本次變更歷次審查會簡報

寶豐隆置地廣場新建工程 環境影響差異分析報告

第一次審查會 簡報

第二次審查會 簡報

垃圾暫存區

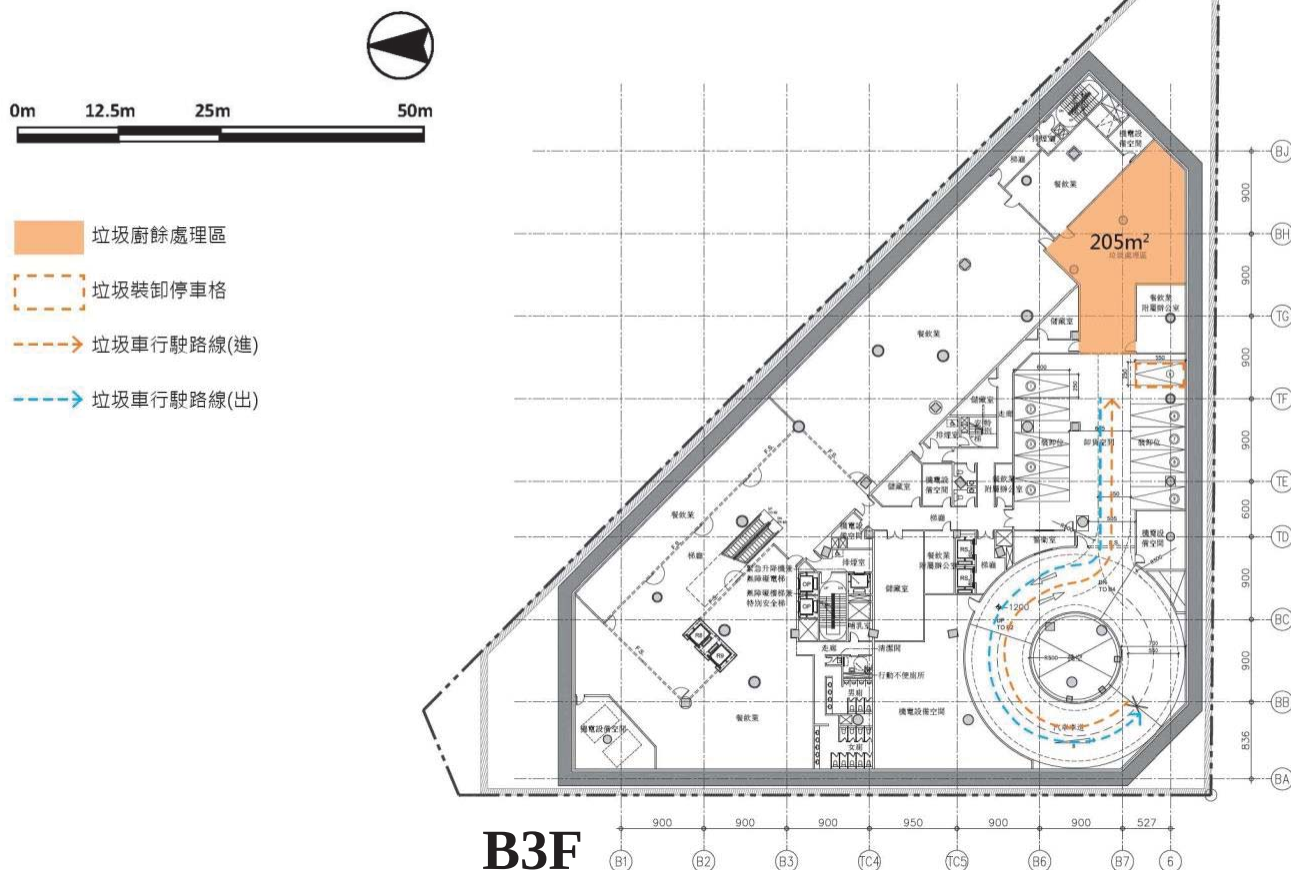
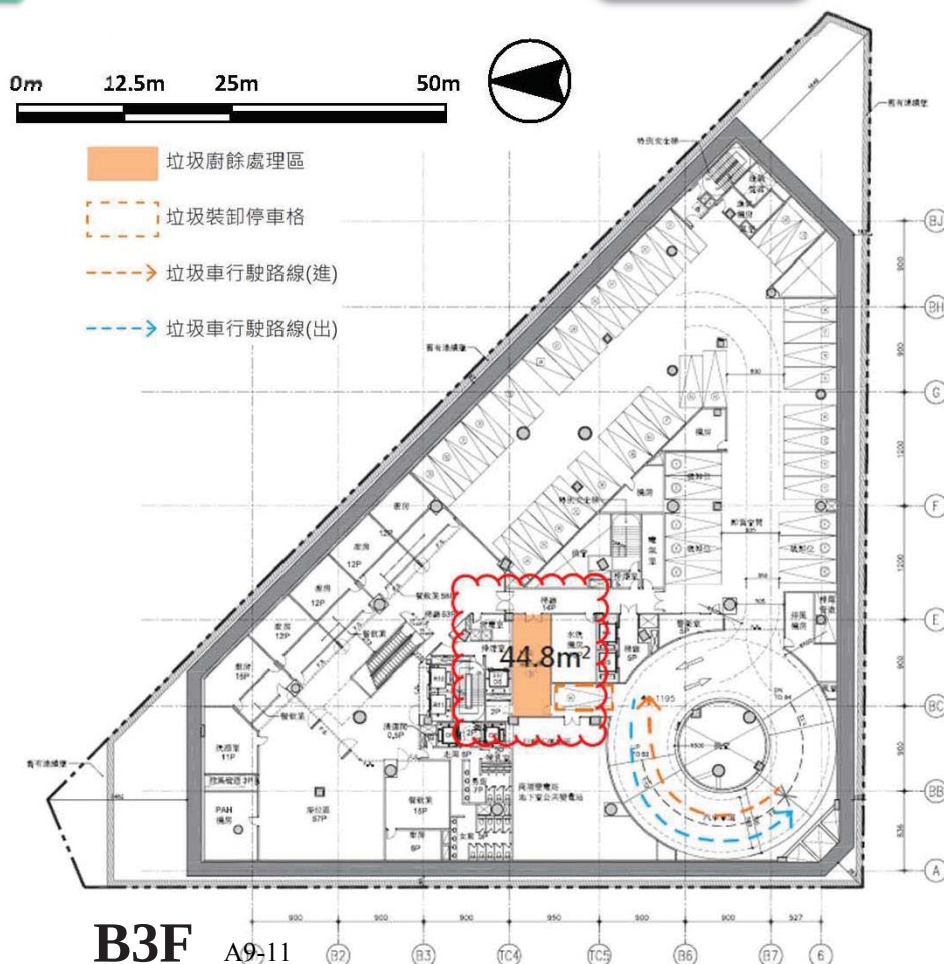
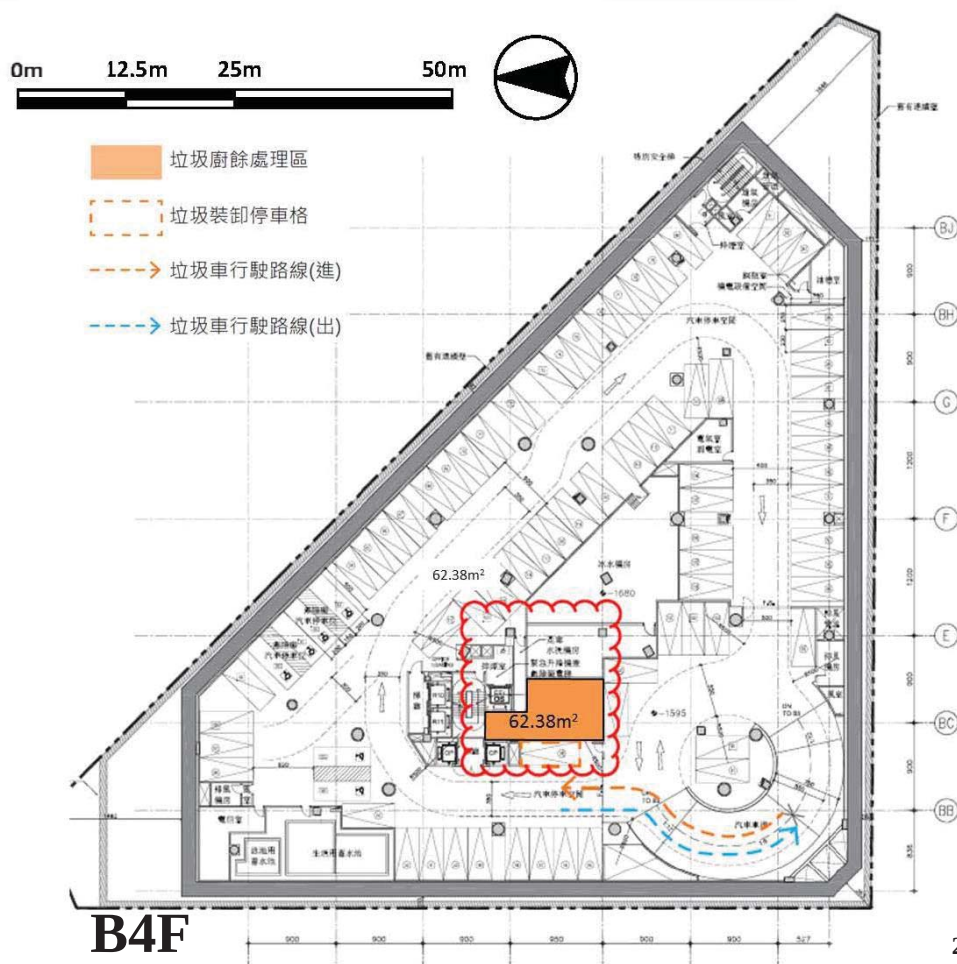
- ▶ 廢棄物貯存空間計算請補充說明是否營運期間會發生連續假日數日無垃圾清運的狀況，若可能有此狀況，是否目前現規劃之儲存空間仍足夠。
- ▶ 本案計算引進人數5,384人，較原環說書略增300多人，廢棄物每日產生量由3,889kg/d增為4,372kg/d，但變更後垃圾暫存區反而從原規劃205m²縮小約一半，且改成兩樓層存放，請說明其合理性，預防廢棄物貯存分類不當，空間不足，衍生的環境衛生、異味、病媒孳生問題的因應規劃。
- ▶ 本次產生之廢棄物增加，但垃圾暫存空間減少，請說明。

- ▶ 本案使用用途以辦公室為主，於假日產生之生活廢棄物量較少。
- ▶ 本案為分別存放商場及辦公室用途之廢棄物，故規劃為兩樓層存放，其中商場廢棄物存放於B3、辦公室廢棄物存放於B4。
- ▶ 商場廢棄物貯存檢討：
 1. 假設4日清除一次一般垃圾的情形下，合計共需7.2 m²之儲存空間。
 2. B3F設置商場之垃圾暫存空間總計44.8 m²，扣除垃圾貯存空間7.2 m²後，仍有37.6 m²之空間做為清運操作空間，可應對連續數日無垃圾清運的狀況。
- ▶ 辦公室廢棄物貯存檢討：
 1. 假設4日清除一次一般垃圾的情形下，合計共需14.4+34+4=52.4 m²之儲存空間。
 2. B4F設置辦公室之垃圾暫存空間總計62.38 m²，扣除垃圾貯存空間52.4 m²後，仍有9.98 m²之空間做為清運操作空間，可應對連續數日無垃圾清運的狀況。

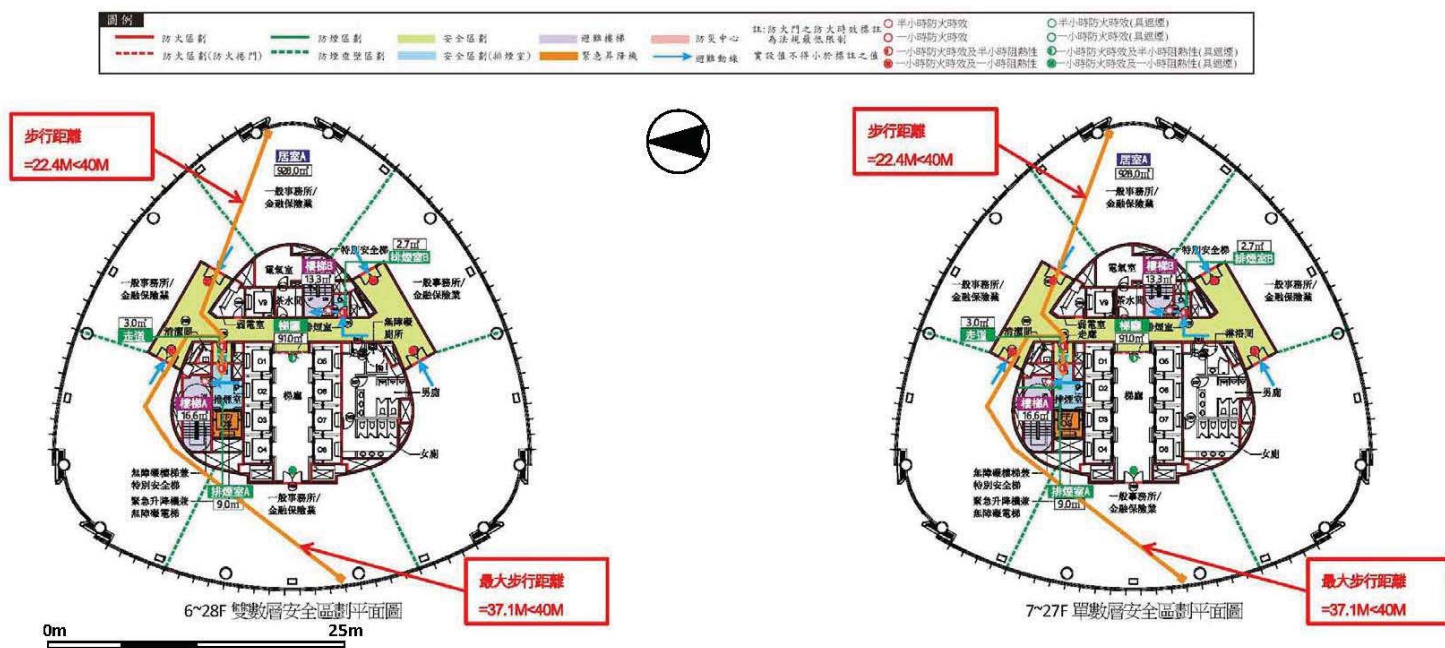
- 針對p.4-4本次避難逃生空間規劃之變更（p.4-16、17、18），請補充說明變更之理由及動線規劃合理性。
- 7—27樓層消防救災空間出入口從三個變為兩個，較不利於後續各樓層裝修後人員逃生的合理性。
- 本次變更涉及一樓隔間變更，請檢討避難層逃生梯前往戶外逃生動線的直接性。

停車席位規劃說明

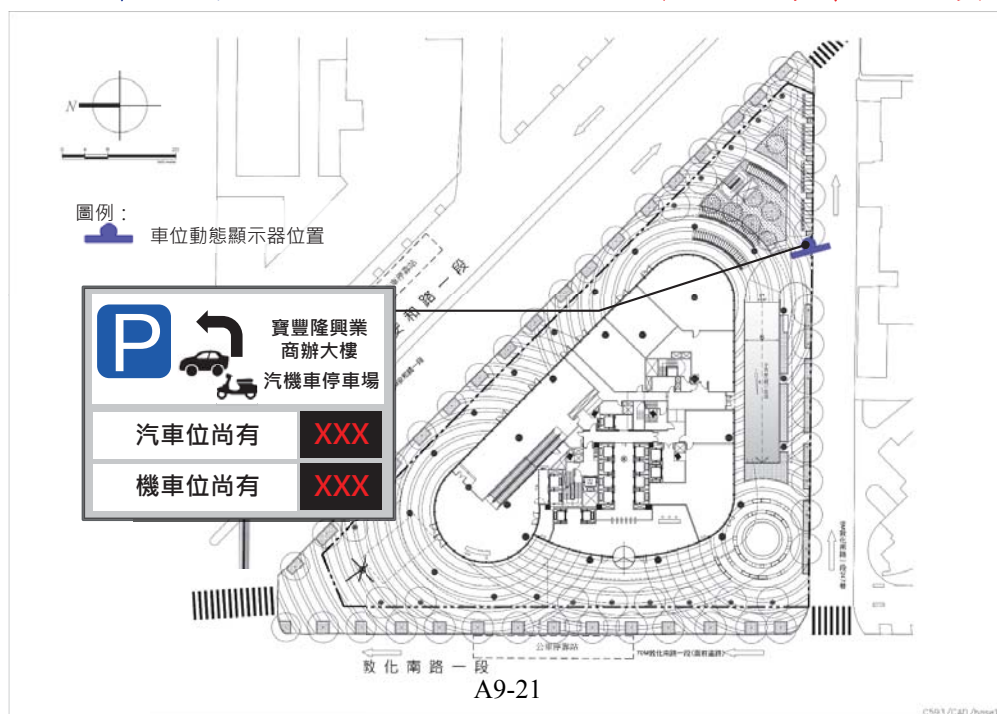
- ▶ 本次變更容積率從787.73%增至853%，樓層數增到32層，2—4層從商場變更為辦公室對應之停車量，為何法停減少17輛，實設車位增加35輛之合理性。
- ▶ 依據本次變更的停車需求估算，僅需要177席汽車停車需求，卻超額供給105席，達到282席，設置於B4~B6，建議應減少一層汽車停車供給或維持法停停車供給。
- ▶ 基地位置較為特殊，人車動線於斜交路口較易形成衝突點，建議與交通主管單位協調加強交通工程，並適度設置智慧型停車顯示資訊及系統。
- ▶ 可以進一步考量增加共享運具的可能性，如：基地於一樓平面設置的自行車位可增設共享自行車，或地下停車場的共享汽車車位。

- 本案於110年10月20日領得雜項執照110雜字第0027號，且已於111年1月17日完成申報開工，開挖地下室施作連續壁。
- 本次變更因調整使用類別，故重新檢討停車需求。
- 經計算法定汽車位為230席，設置地下五層車位數共208席無法滿足法定車位需求，需維持原環評之地下六層才可滿足法定車位數，基地自設車位因而略微增加。
- 本案多設置之停車位，後續將承諾開放公眾使用，以滿足基地周邊整體停車需求。

屋頂太陽能板配置

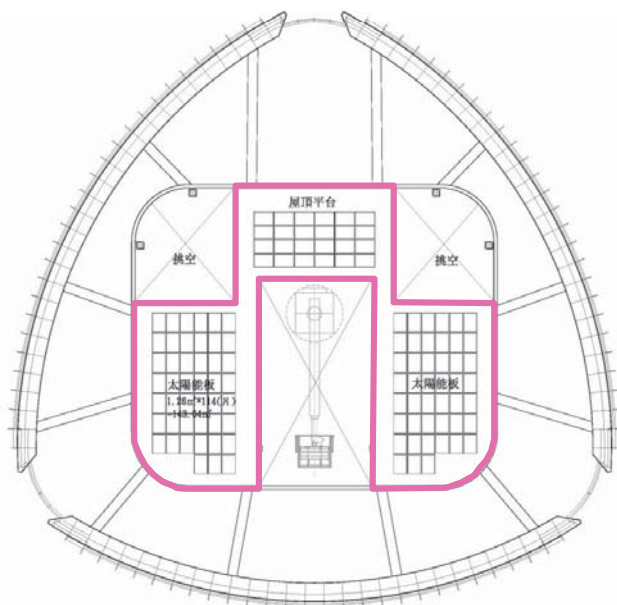
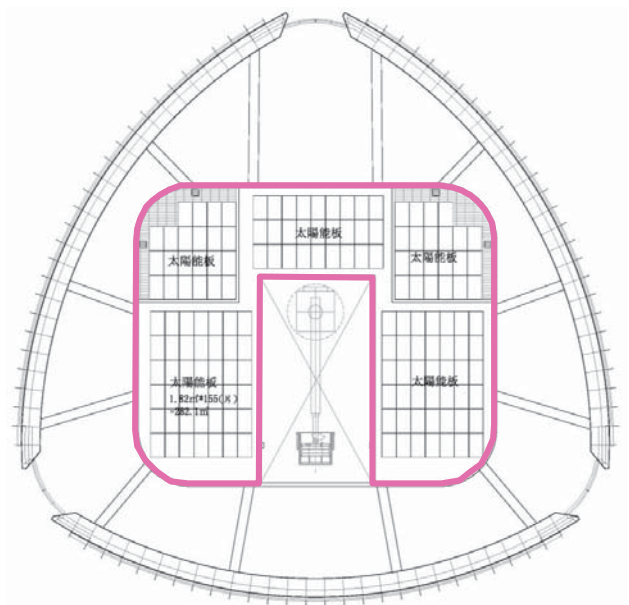
- 依「臺北市推動宜居永續城市環境影響評估審議規範（111年修正發布）」，該案契約容量為4,100kW，應設置 $4,100\text{kW} \times 5\% = 205\text{kW}$ 以上再生能源發電設備或儲能設備，該案計劃裝設155片410kW太陽能板，總裝置容量為63.55 kW，未達規定額度的1/3，而另採購再生能源電力及憑證補足，目前市面上僧多粥少，且供不應求，市場缺口頗大，屆時可能難以購足，故建議採取裝設再生能源發電設備或儲能設備為主。
- 請補充說明未來營運期間太陽能板之維護運營方式，請承諾如有損壞將補足原設計容量。

- 本案契約容量4,100kW，應設置 $4,100\text{kW} \times 5\% = 205\text{kW}$ 以上之再生能源發電設備或儲能設備，本案並以下述方式達成所需再生能源：

項目	本次環差	
	第一次審查會	本次提送
總太陽能板面積(m ²)	143.64	282.1
設置片數	114	155
單片發電量(W)	350	410
總發電量(kW)	39.90	63.55
總發電量不足之處如何補足	設置太陽能板總發電量不足之處以購買再生能源電力及憑證補足

再生能源之規劃

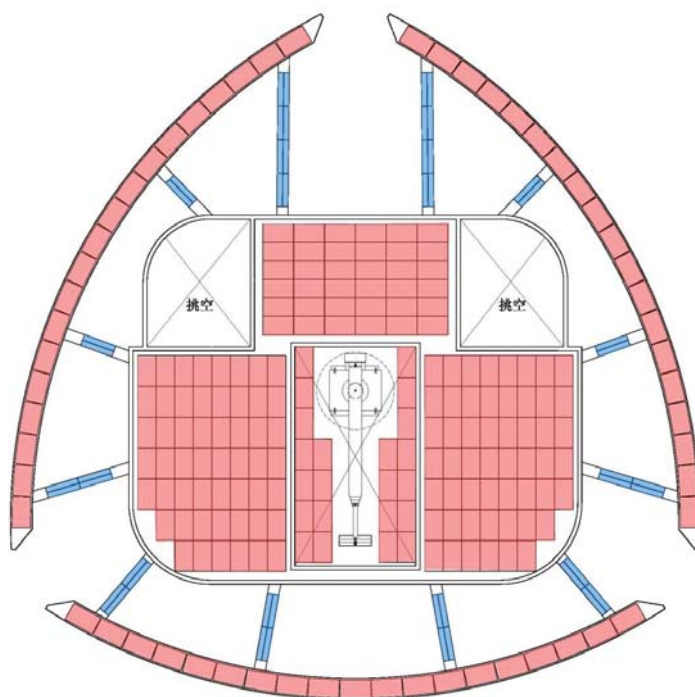
有關太陽能發電之承諾甚難監督查核，請開發單位考量本案在獲使用執照後，太陽能發電和台電聯線，以台電聯線之數據做為查核之依據。

開發案僅依 5% 來規劃，而經濟部能源局所規範 5,000kW 以上電力大用戶要有 10% 之義務再生能源裝置容量，未來有可能在短期內調整該規範，而可能調降 5,000kW，因此建議開發團隊應該未雨綢繆拉高此規劃量。

- 屋突平面及建築造型環頂部配置太陽能光電板221片 $\times 455\text{W} = 100.55\text{kW}$
- 屋突立面及結構樑包板配置薄膜光電模組807片 $\times 130\text{W} = 104.91\text{kW}$

- 依「臺北市推動宜居永續城市環境影響評估審議規範(111年修正發布)」，本案應設置整體契約容量5%以上之再生能源發電設備或儲能設備，本案契約容量 $4,100\text{kW}$ ，應設置 $4,100\text{kW} \times 5\% = 205\text{kW}$ 以上之再生能源發電設備或儲能設備。
- 本案設置再生能源發電設備總裝置容量為 $100.55 + 104.91 = 205.46\text{kW}$ ，達契約容量之5.01%。
- 本案在獲使用執照後，太陽能發電和台電聯線，以台電聯線之數據做為查核之依據(若台電不同意聯線則本案自設發電量統計設備)

避難動線 及 室內逃生 導引動線 指標說明

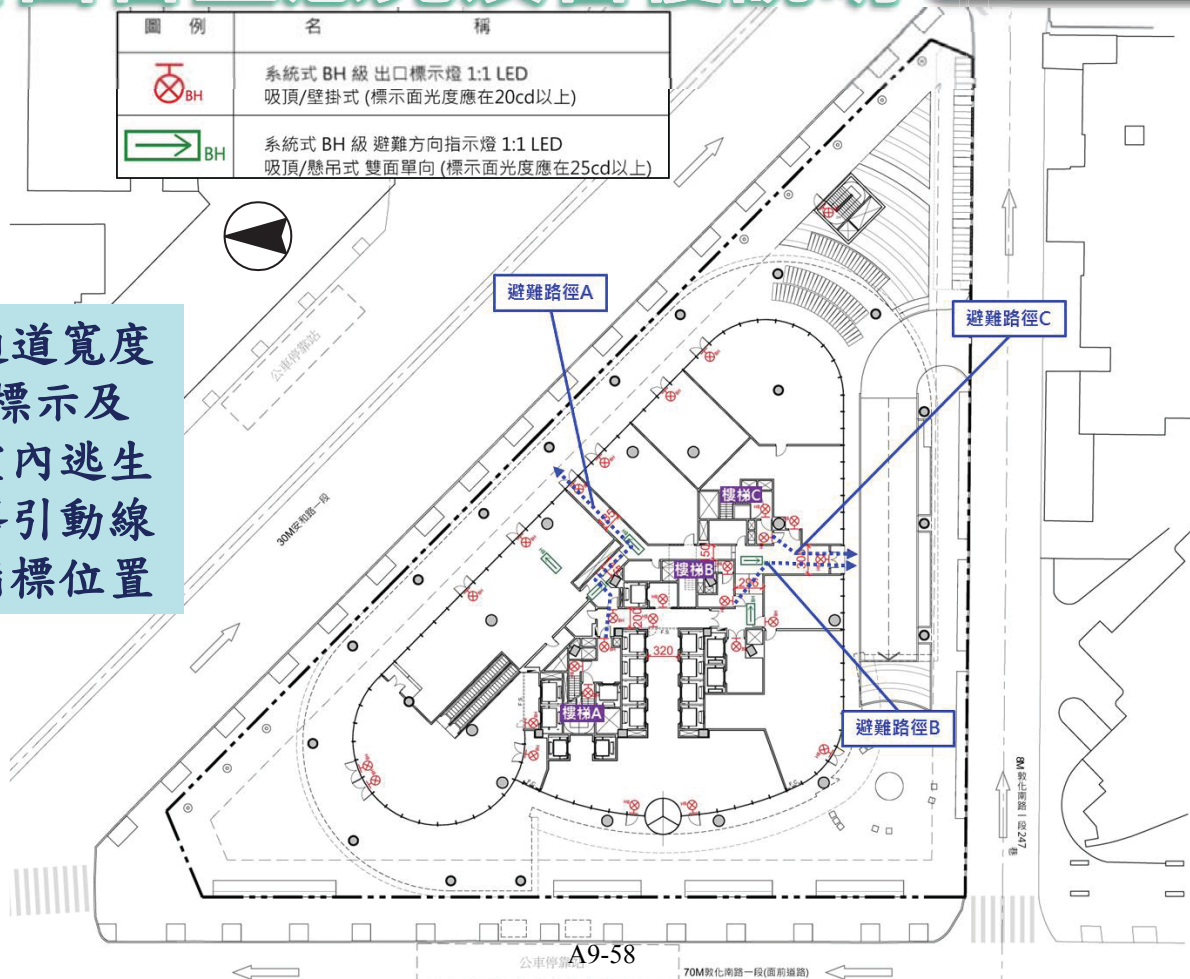
圖4.21中樓梯A逃生動線曲折，樓梯B與C對應避難動線前往梯廳，前述走道對應大量逃避難者使用之通道寬度請標示(包含室內與室外)，以確認合理性，另應補充標示室內逃生導引動線指標位置與細部。

- 經調整後，樓梯A有三向避難路徑，其中通往東北側之避難路徑因須配合使用需求配置，故路徑較曲折，但為確保避難安全均依法設有出口標示燈、避難方向指示燈，且光度以高於法規規定(C級)提升至BH級，可讓人員更容易辨識路徑及出口位置。
- 西、南兩向之避難路徑其動線明確無過多轉折，人員經由樓梯A通達避難層時仍可經由三向路徑通達戶外完成避難。

- 依據建築技術規則建築設計施工編第92條，本案走廊二側有居室者寬度應大於1.6公尺，其他走廊寬度應大於1.2公尺。
- 本案設置避難使用之走廊中，走廊二側有居室者設置寬度介於1.85~3.05公尺，其他走廊設置寬度介於1.45~3.20公尺，均符合法規規定。
